RESOLUCIÓN No. **7406** DE 2024

*"Por la cual se aprueban unas modificaciones y se fijan condiciones al contenido de la Oferta Básica de Interconexión –OBI– de **EMPRESAS MUNICIPALES DE CALI EMCALI E.I.C.E. E.S.P.**"*

Figura 1. Esquema de línea de tiempo garantía

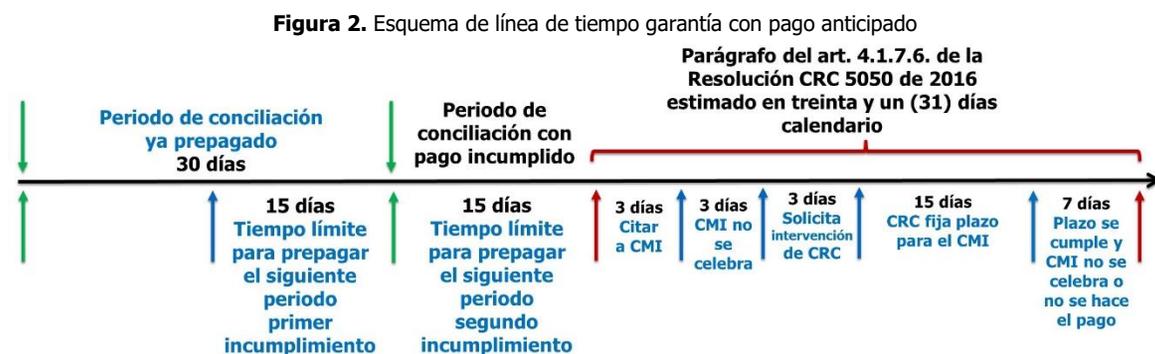
*"Teniendo en cuenta los plazos definidos en el anexo financiero por **EMCALI**, el término a garantizar previo a la desconexión provisional es de 156 días calendario, el cual corresponde a la sumatoria de: (i) los dos periodos consecutivos de conciliación (60 días calendario), (ii) el tiempo límite para la recepción de la información para facturar (25 días calendario) establecidos en la hoja "Anexo financiero" de la OBI del proveedor (iii) el periodo de cuarenta (40) días calendario previsto como plazo máximo para la transferencia de saldos establecido en el artículo 4.1.7.2 de la Resolución CRC 5050 de 2016, así como, (iv) el procedimiento para asegurar la realización del CMI, de que trata el artículo 4.1.7.6 de la mencionada Resolución CRC 5050 de 2016, estimado en treinta y un días (31) días calendario. En aras de la claridad, el término a garantizar puede esquematizarse en la Figura 1:*

Figura 3. Diagrama de interconexión de redes EMCALI

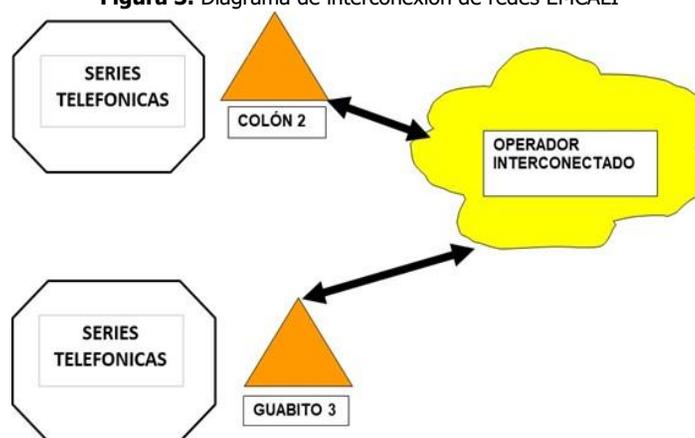
Se evidencia en el formato OBI presentado que **EMCALI** modificó el diagrama de interconexión, en el cual se presenta de manera gráfica la distribución de los nodos de interconexión de la red fija, así como los elementos que participan en la interconexión. Una vez revisado el diagrama de interconexión, la CRC evidencia que los mismos se encuentran ajustados a la realidad presentada por **EMCALI** y que se muestra en la Figura 3, el cual refleja los nodos de interconexión de la red fija aprobados y descritos en la Tabla 6. De acuerdo con lo anterior, esta Comisión aprueba la modificación incluida en el formato de OBI remitido en la forma presentada por **EMCALI**.
